## 5.0 ANÁLISIS DE ALTERNATIVAS

## **11.0 RESPUESTAS A LOS COMENTARIOS DE LA RESOLUCIÓN INTERLOCUTORIA DE LA JUNTA DE CALIDAD AMBIENTAL**

## 12.0 RESPUESTA A LOS COMENTARIOS TÉCNICOS DEL COMITÉ DIÁLOGO AMBIENTAL AL PROYECTO RESIDENCIAL DE INTERÉS SOCIAL PASEO COSTA DEL SUR III BARRIO AGUIRRE, SALINAS, PUERTO RICO

Figura 5.—Relación de niveles de agua, promedios anuales, para el pozo 175809-661332

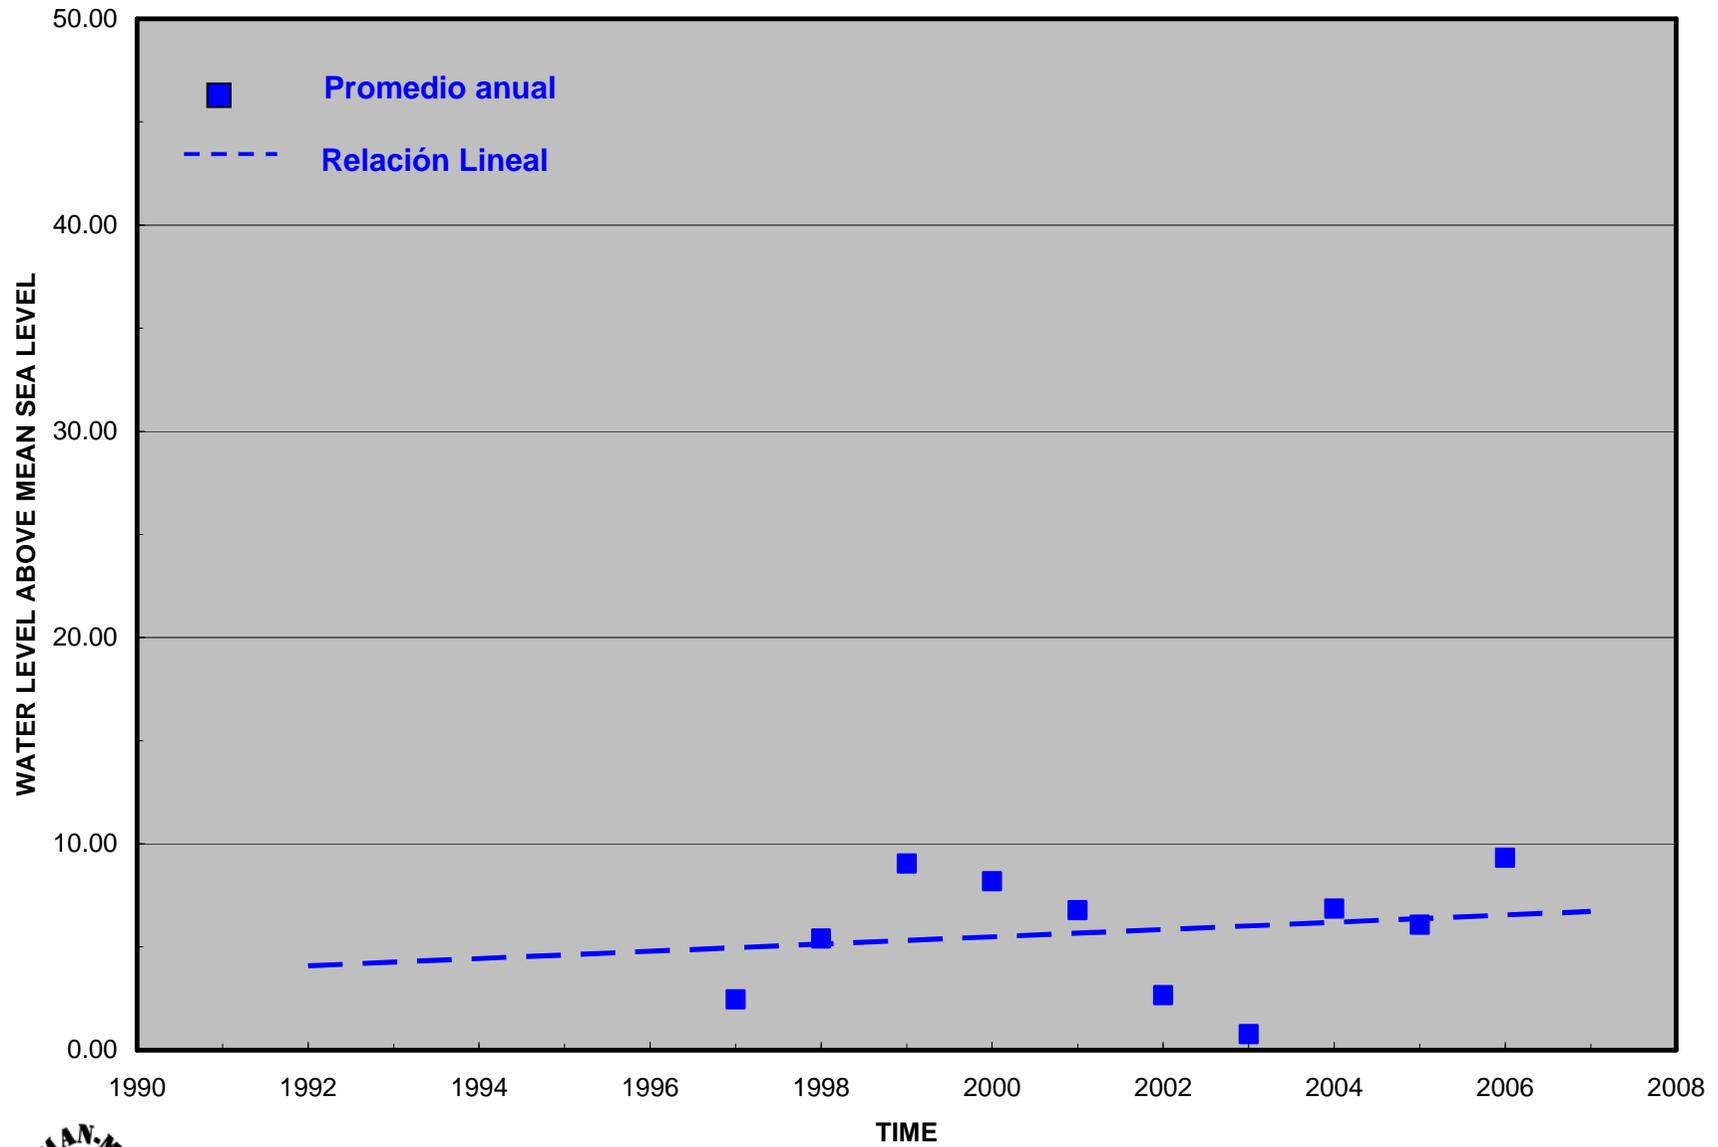
- En las páginas 7 y 18 de su informe, HECC indica lo siguiente en respuesta a la aseveración que hace RMA de que los niveles de agua en el acuífero para el área del proyecto no han registrado las fluctuaciones que otras áreas del acuífero han tenido según se desprende de los estudios sinópticos del USGS para los años 1986 y el 2000: “Mi impresión es que la charca de retención que se construyó para las primeras unidades de vivienda que fueron desarrolladas al Oeste del proyecto propuesto actúa como control hidráulico y no permite que los niveles de agua subterránea fluctúen en dicho lugar. HECC concluye que el hecho

- HECC indica en su informe que está de acuerdo con la posición de RMA sobre el hecho de que los niveles de agua del acuífero son altamente fluctuantes. Sin embargo, HECC entiende que el análisis presentado por RMA no es suficiente para concluir que no hay un patrón histórico. Añade HECC que “un análisis científico y serio debe incluir estadísticas de “time series” tales como “Moving Average” y otras. La simple observación de las fluctuaciones no tiene validez técnica para concluir que no hay un patrón de recesión. Por lo tanto la conclusión de RMA no es válida”.

En primera instancia, cabe señalar que la discusión del patrón de niveles de agua del acuífero resulta académica, toda vez que el agua para el proyecto en cuestión será suplida por la AAA del Lago Toa Vaca. Más aún, RMA está en total desacuerdo con HECC en que la mera observación de la serie de datos y lo que de ella puede concluirse no tiene validez técnica. Por el contrario, la mera aplicación de análisis estadísticos sin hacer las adecuadas observaciones de la serie de datos típicamente resulta en conclusiones incorrectas. Si HECC quería demostrar que la conclusión de RMA es incorrecta y que en efecto existe un patrón de recesión en los niveles, ¿por qué no llevó a cabo los análisis estadísticos que el entiende son pertinentes? No hace sentido que RMA necesite del análisis estadístico para poder concluir que no hay patrones históricos, pero HECC pueda aseverar que sí los hay sin que medie el análisis estadístico al que hace referencia. Más aún, los análisis estadísticos de los niveles de agua demuestran en efecto que no hay patrón alguno, según surge del
